工程指示 / 要求簡箋(E.I.)

工程指示編號：EI / 1912/20 修改版次：-
 工程編號：J - 837 工程名稱：觀塘裕民坊
 工程項目：吊趟 改善生產和包裝事宜 2020.06.03
 收件人：生統 / 永林 / 王良 發件人：Ant Yeung 日期：04/06/2020

#1

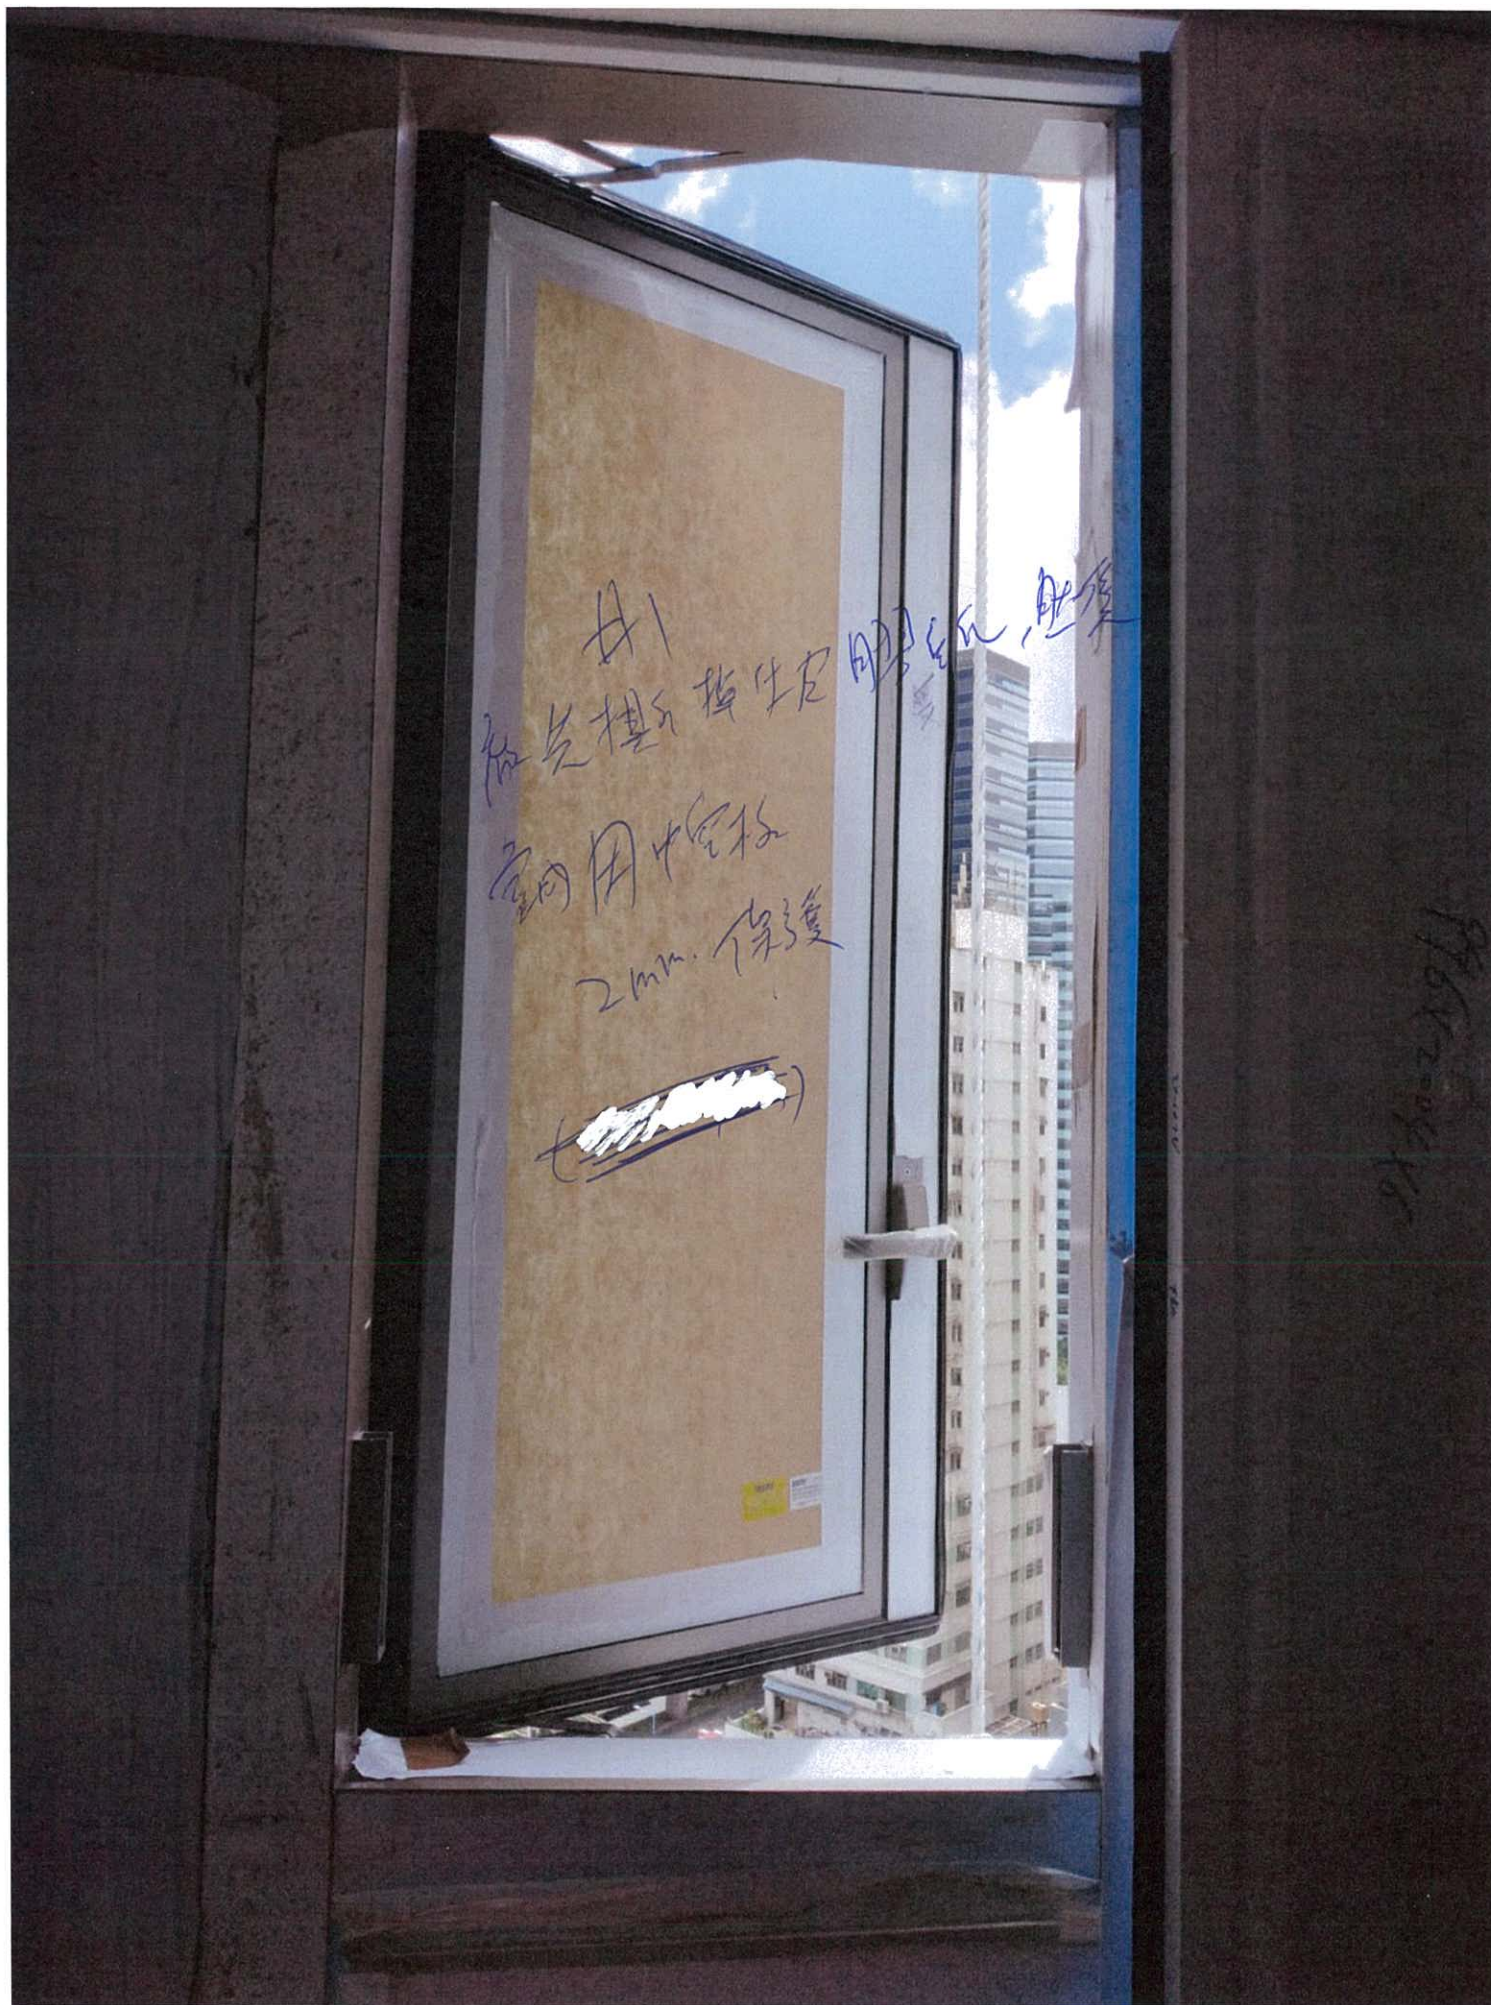
1. 吊趟供應商提供膠吼板上的牛皮膠紙要搽走才可出貨。包括，隔音窗，吊趟。

隔音門膠吼板的牛皮膠紙請保留出貨。← 把區... 做保護

2. 企身位置單面貼不可以有斷口，單面貼紅要改善，不可起浪，完全貼在槽內！

3. 企身位置膠條槽不用開孔，要用雙面貼固定。(稍後改工加圖給生產)

此處是損壞牛皮膠紙，
再用中央膠板做保護

此為膠孔板
牛皮膠紙保護
必須撕掉，

實向點為工
不可“起浪”
要定有點在
槽內

1. 膠條槽

2. 用開孔

3. 用雙面膠
固定
